## QUEL INTÉRÊT POUR LE PROLONGEMENT DU TRAM T1 ?

## QUEL TRACÉ À NOISY POUR LE PROLONGEMENT DU TRAM T1 ?

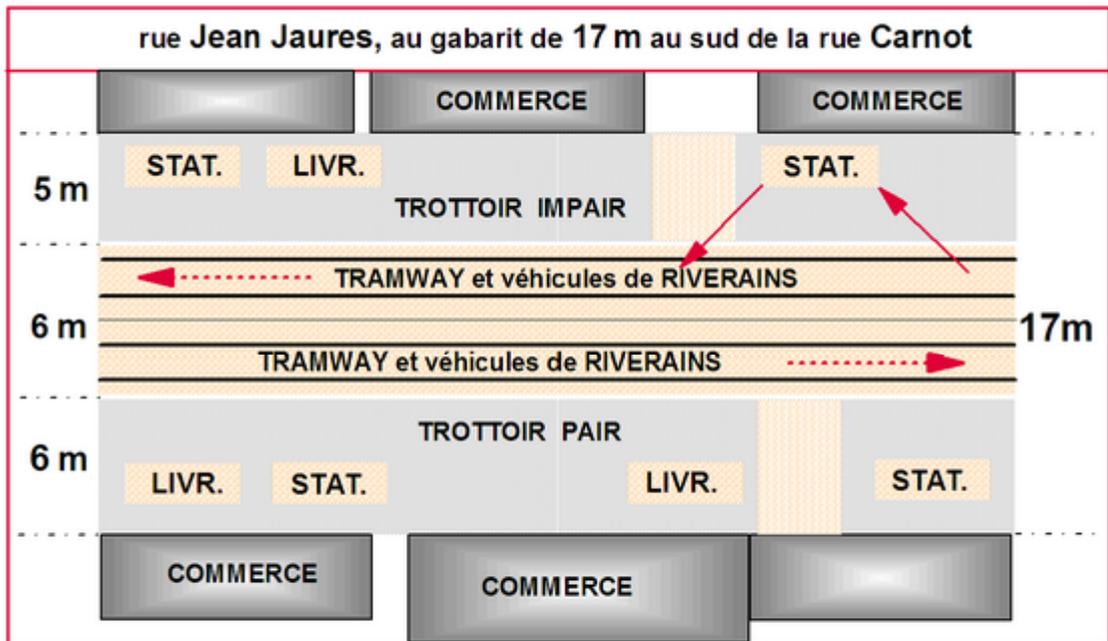
1. Entre les stations de tramway Mairie de Noisy-le-Sec et Saint Jean, la rue Jean Jaurès est large de 17 mètres. L'AUT propose, à l'instar de ce qui a été réalisé et fonctionne rue Gambetta au Mans de faire cohabiter la circulation auto éventuellement limitée aux riverains avec celle des tramways sur la même file (photo 1).

2. L'espace public devrait être requalifié (pavage, mobilier urbain). Le gabarit des voies de circulation, déjà marqué par la présence des rails, serait délimité par une bordure légèrement surélevée. Des places de stationnements et aires de livraisons, matérialisées au sol, pourraient être reportées à proximité des façades. Les larges trottoirs permettraient une animation urbaine de qualité (schéma 1).

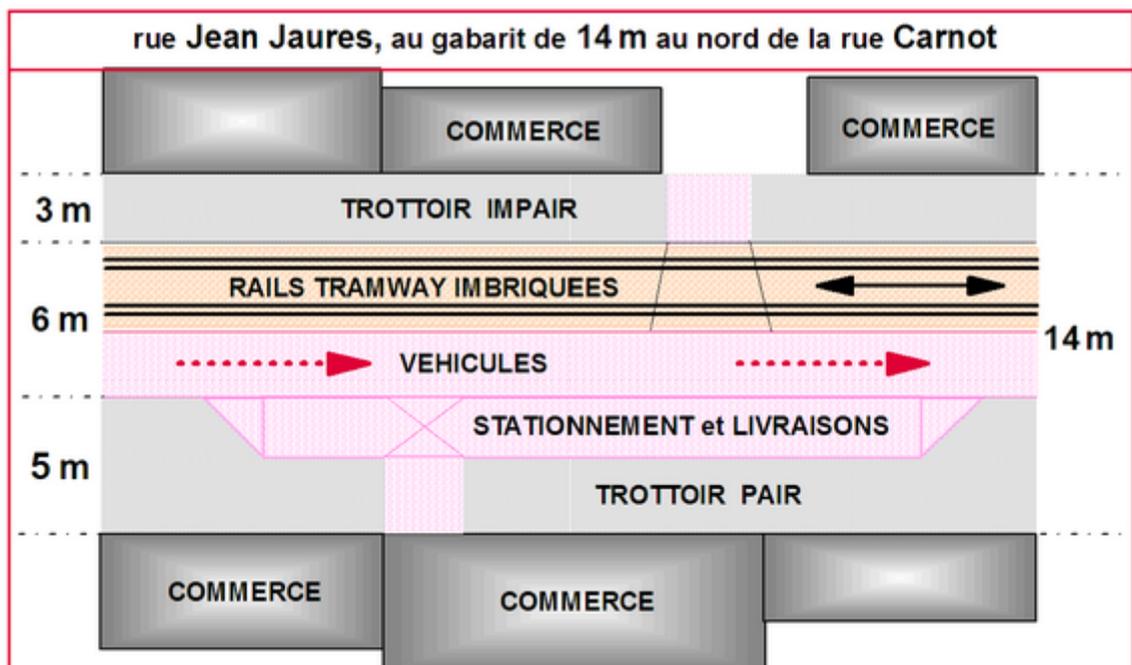
3. Au nord de la station Saint Jean, la rue est plus étroite, environ 14 m. Nous proposons sur 300 m environ une voie unique que le tramway parcourrait dans les deux sens. Elle prendrait la place de la voie bus actuelle (schéma 2).

Les tramways ne pourraient pas s'y croiser mais ne mettraient qu'une minute douze secondes pour parcourir les 300 m à 15 km/h. Ce type de voie de tramway à rails imbriqués existe et fonctionne parfaitement à Amsterdam dans deux rues commerçantes (photo 2). Cette disposition permettrait de conserver une voie de circulation automobile ainsi que des emplacements de stationnement et livraisons.
